URBANISTIČKI PLAN UREĐENJA DIJELA NASELJA KOŠLJUN

IZVJEŠĆE O JAVNOJ RASPRAVI

Županija: ZADARSKA ŽUPANIJA Općina/Grad: GRAD PAG		
Naziv prostornog plana: URBANISTIČKI PLAN UREĐENJA DIJELA NASELJA KOŠLJUN		
Odluka predstavničkog tijela o izradi plana: Službene novine Grada Paga br. 10/2019, 13/2019.	Odluka predstavničkog tijela o donošenju plana: Službene novine Grada Paga br.	
Javna rasprava (datum objave): „Zadarski list“, 21.7.2021. web stranice Grada Paga, 21.7.2021. web stranice MPUGDI, 26.7.2021.	Javni uvid održan: od 26.7.2021. do 24.8.2021.	
Pečat tijela odgovornog za provođenje javne rasprave:	Odgovorna osoba za provođenje javne rasprave: _____ Marija Radoslović, dipl. iur.	
Suglasnost na plan prema čl. 108. Zakona o prostornom uređenju ("Narodne novine" br. 153/13, 65/17, 114/18, 39/19, 98/19): klasa: _____ ur.broj: _____ datum: _____		
Pravna osoba/tijelo koje je izradilo plan: URBANISTICA d.o.o. Zagreb, Gajeva 2a		
Pečat pravne osobe/tijela koje je izradilo plan: <div style="text-align: center;">  </div>	Odgovorna osoba: <div style="text-align: center;">  </div> _____ Jasminka Pilar-Katavić, dipl.ing.arh.

GRAFIČKI PRILOG BR. 4.

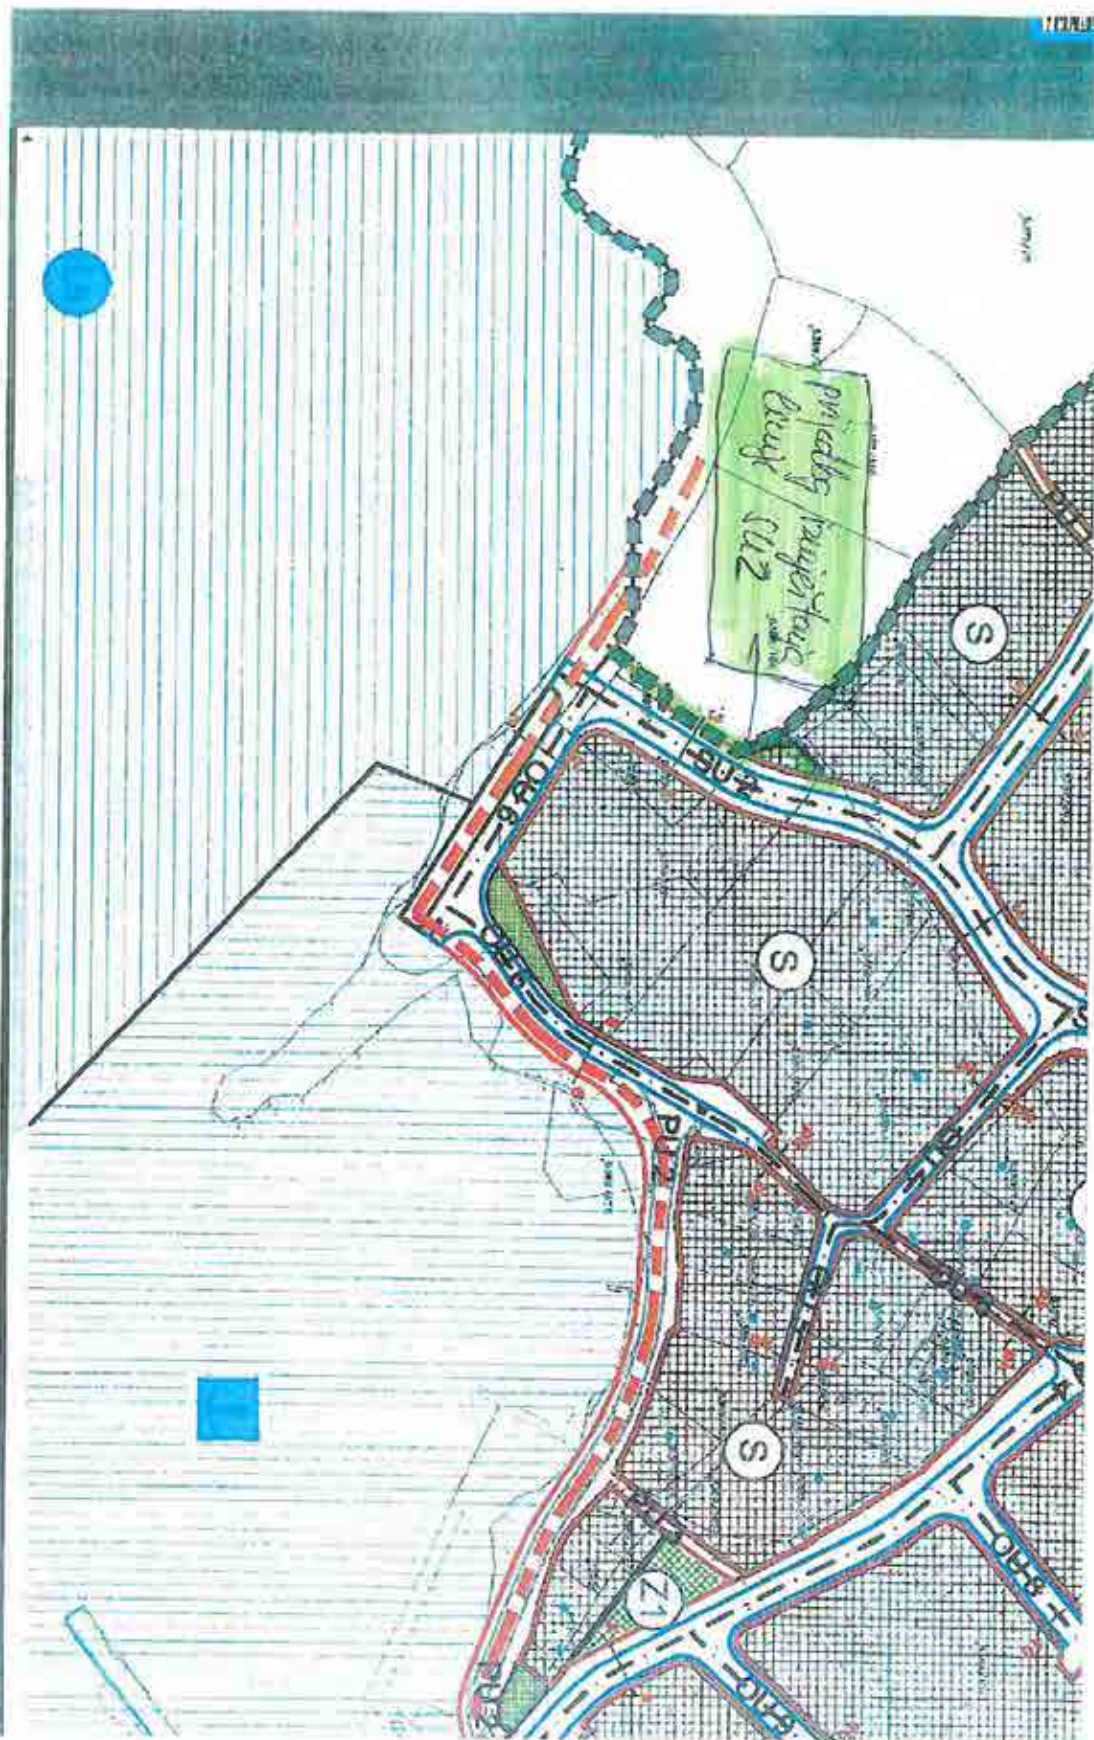
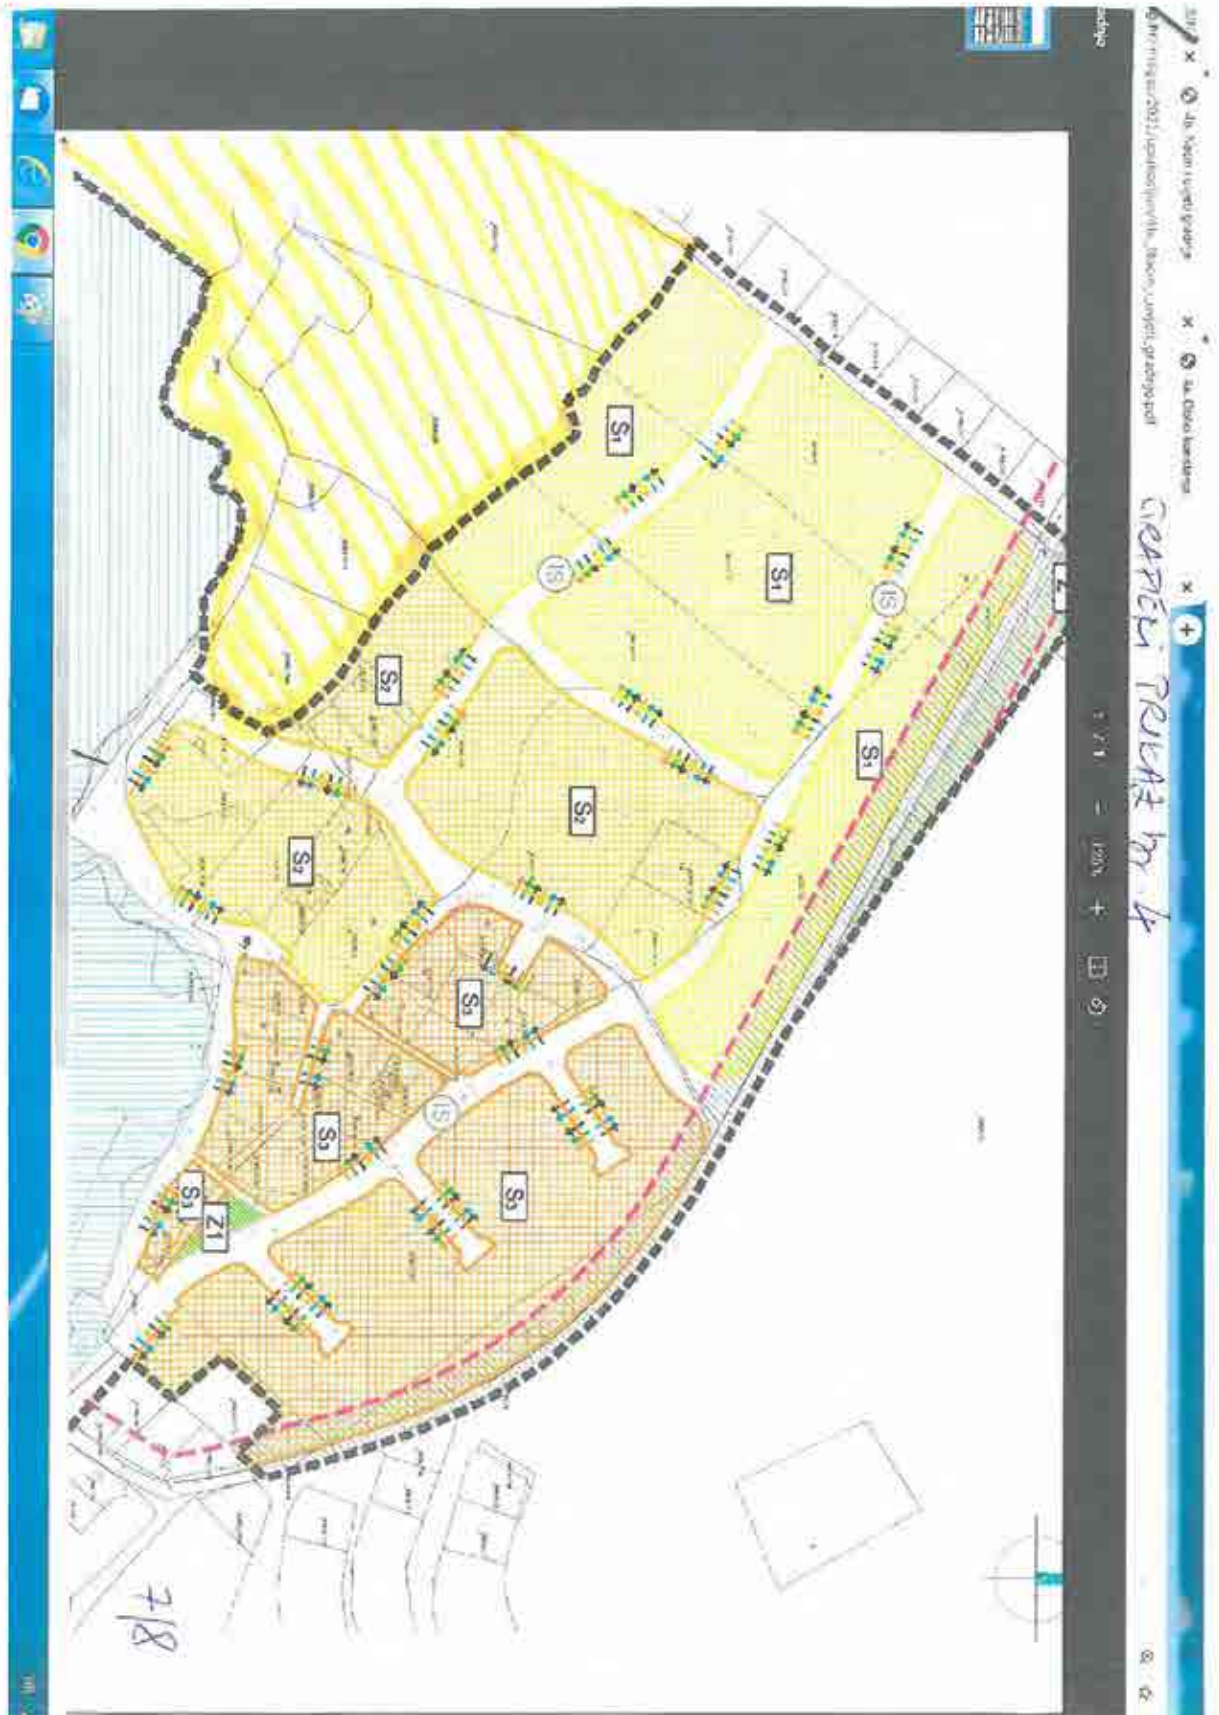
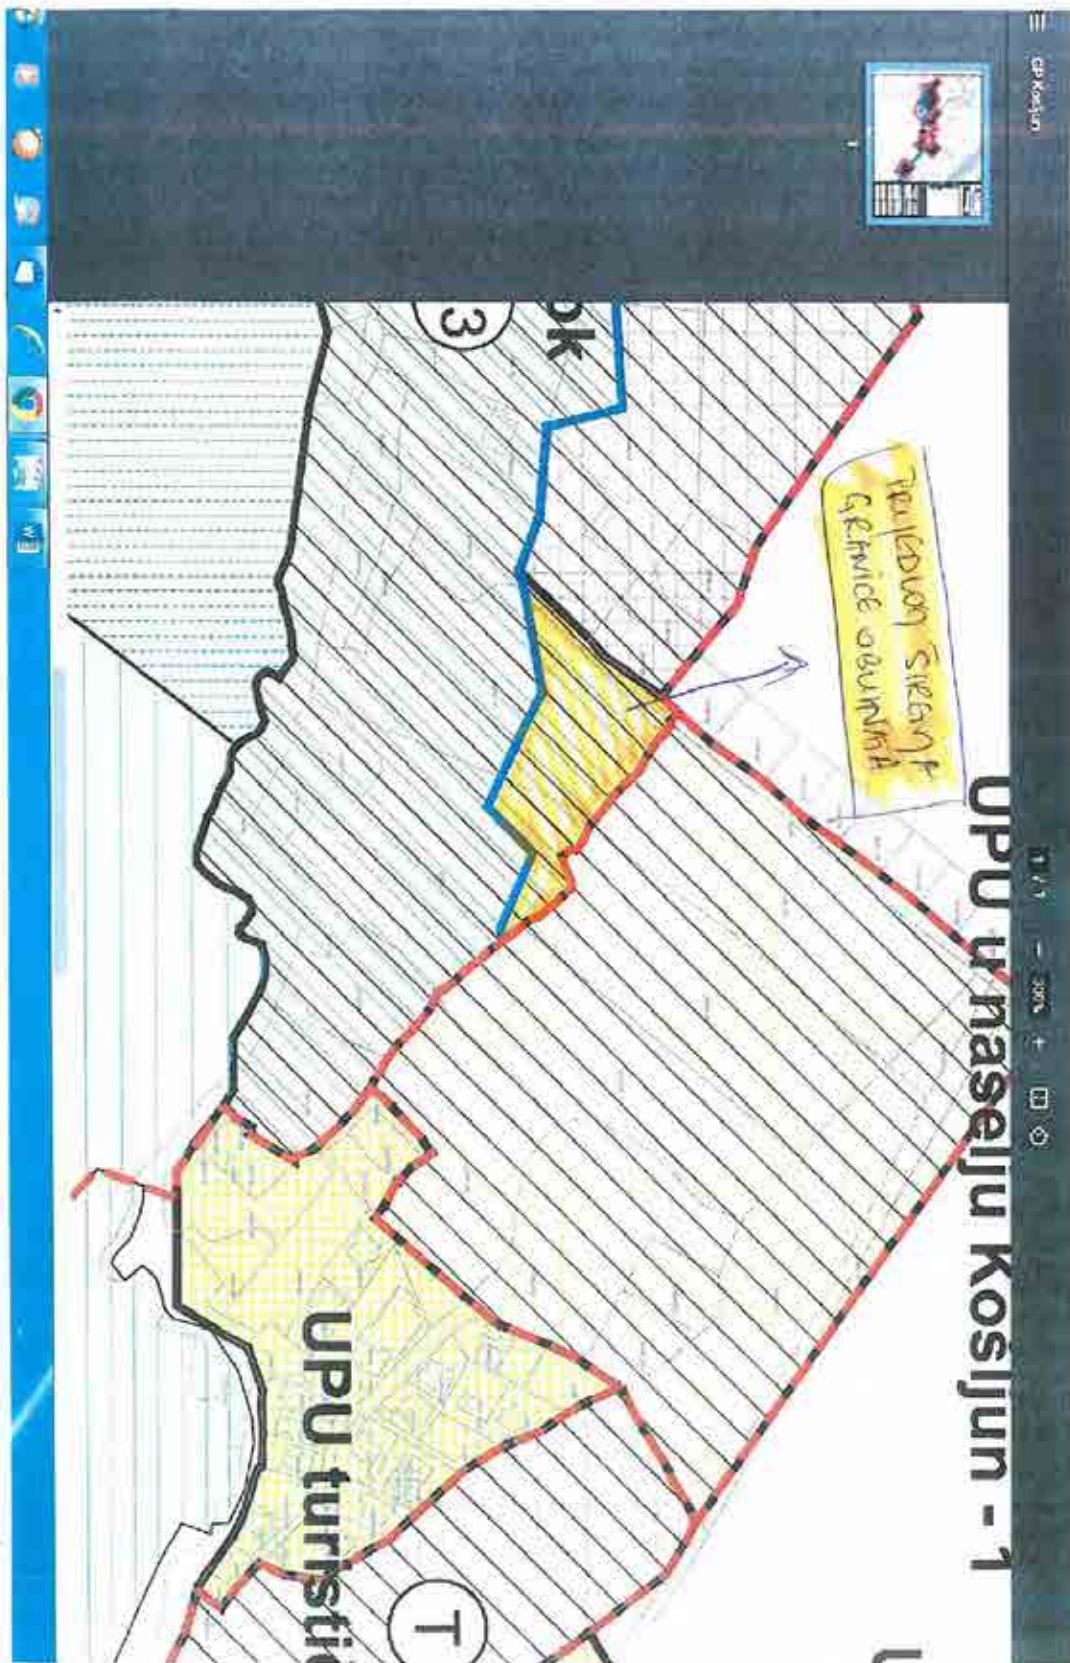
Granicu obuhvata plana pomaknuti u potpunosti do mora i u tom dijelu u potpunosti maknuti R3 - *grafički prikaz br.4. u prilogu*. Pomicanjem granice na opisani način svi vlasnici nekretnina u tom području bili bi stavljeni u isti položaj, na način da im se omogući gradnja na njihovim česticama, a što ne bi imalo utjecaja na izgradnju sve potrebne infrastrukture za buduću luku nautičkog turizma.

Poštujući prostor ograničenja zaštićenog obalnog pojasa predlažem da se granica obuhvata plana pomakne sukladno *grafičkom prilogu br.5*. To znači da donja granica obuhvata plana prati liniju 100 metara od mora, kako je to naznačeno u postojećem PPUG-u Grada Paga, kao planu višeg reda.

Predmetni prijedlog temeljimo na postojećem PPUG-u Grada Paga, karti 4.6. Građevinsko područje naselja Košljun. Iz navedenog je vidljivo da se u postojećim, kao i budućim zonama na navedenom području, dozvoljava gradnja unutar linije. Stoga ovaj prijedlog nikako nije u suprotnosti sa postojećim planovima.

11.3. NE PRIHVAĆA SE.

Granica obuhvata UPU dijela naselja Košljun određena je grafičkim dijelom Odluke o izradi UPU dijela naselja Košljun (SG Grada Paga broj 10/2019. i SG Grada Paga 13/2019.), a u skladu s granicama građevinskog područja predmetnog dijela naselja Košljun te granicama lučkog područja luke nautičkog turizma i luke otvorene za javni promet koje su određene grafičkim dijelom Prostornog plana uređenja Grada Paga - kartografski prikaz br. 1 Korištenje i namjena površina na topografskoj karti i kartografski prikaz br. 4.8. Građevinsko područje - naselje Košljun na digitalnoj katastarskoj podlozi.

U postupku javne rasprave nije moguće mijenjati granice obuhvata Plana.

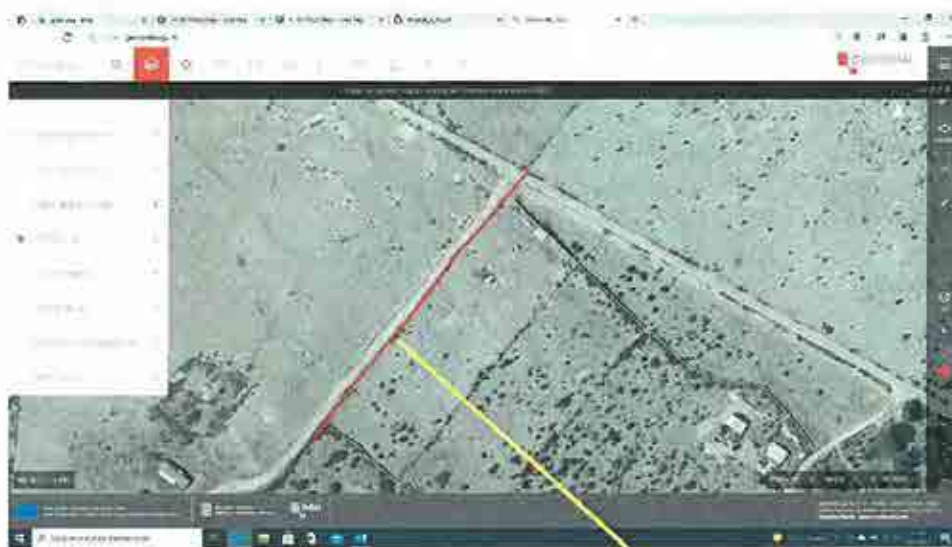
Molimo naslov da smanji obuhvat predmetnog Plana na način da granica obuhvata Plana ide prirodnom granicom između k.č. 8792/24 i k.č. 8890/21, te 8809/24, sve k.o. Pag.

Isti prijedlog važi i za dio k.č.8792/6 koja se nalazi u obuhvatu plana (površina Z) i graniči sa k.č.8809/37, sve k.o.Pag. Molim da se i tu poštuje prirodna granica suhozida.

Granica obuhvata UPU dijela naselja Košljun određena je grafičkim dijelom Odluke o izradi UPU dijela naselja Košljun (SG Grada Paga broj 10/2019. i SG Grada Paga 13/2019.), a u skladu s granicama građevinskog područja predmetnog dijela naselja Košljun koje su određene grafičkim dijelom Prostornog plana uređenja Grada Paga - kartografski prikaz br. 1 *Korištenje i namjena površina* na topografskoj karti i kartografski prikaz br. 4.8. *Građevinsko područje - naselje Košljun* na digitalnoj katastarskoj podlozi.

Navedenim kartografskim prikazima katastarske čestice navedene u zahtjevu određene su kao sastavni dio građevinskog područja naselja Košljun, a samim time su sastavni dio obuhvata Plana. Ovim postupkom nije moguće mijenjati granice građevinskog područja naselja Košljun.

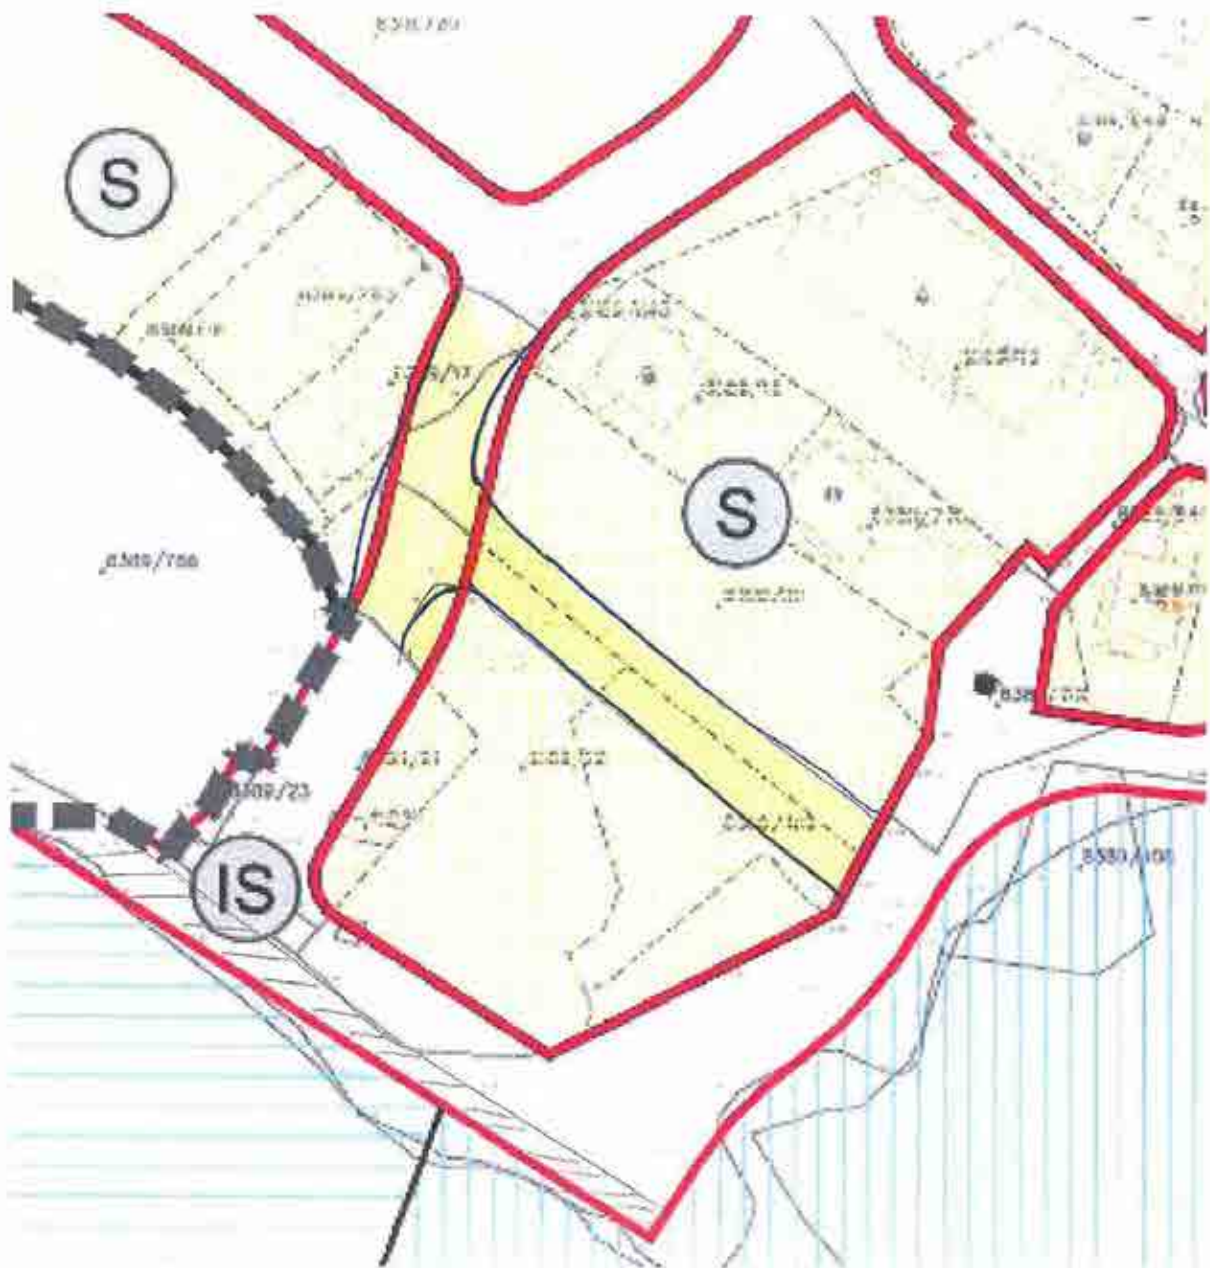
Znali smo i spremni smo sudjelovati našim dijelom čestica za izgradnju potrebne infrastrukture, da se omogući gradnja i razvoj mjesta na području predviđenim ovim planom, ali se ne slažemo sa navedenim prijedlogom kojim nam se u potpunosti uzimaju cijele čestice prvi red uz more za planiranu prometnicu na česticama k.č. 8389/2, 8389/23 i 8389/24, a ista planirana prometnica uzima nam i dio 8389/17, sve k.o. Pag.

Nudimo prijedlog da planirana prometnica i dalje ide jednim dijelom preko naše 8389/17, i da se nastavi preko 8389/22, 8389/409 i 8389/20. te da čestica 8389/21 ima priključan na tu planiranu prometnicu. Takvim načinom te čestice i dalje će zadržati dovoljnu širinu za gradnju, a da se planirana prometnica uz more obriše i da bude samo planirana šetnica.
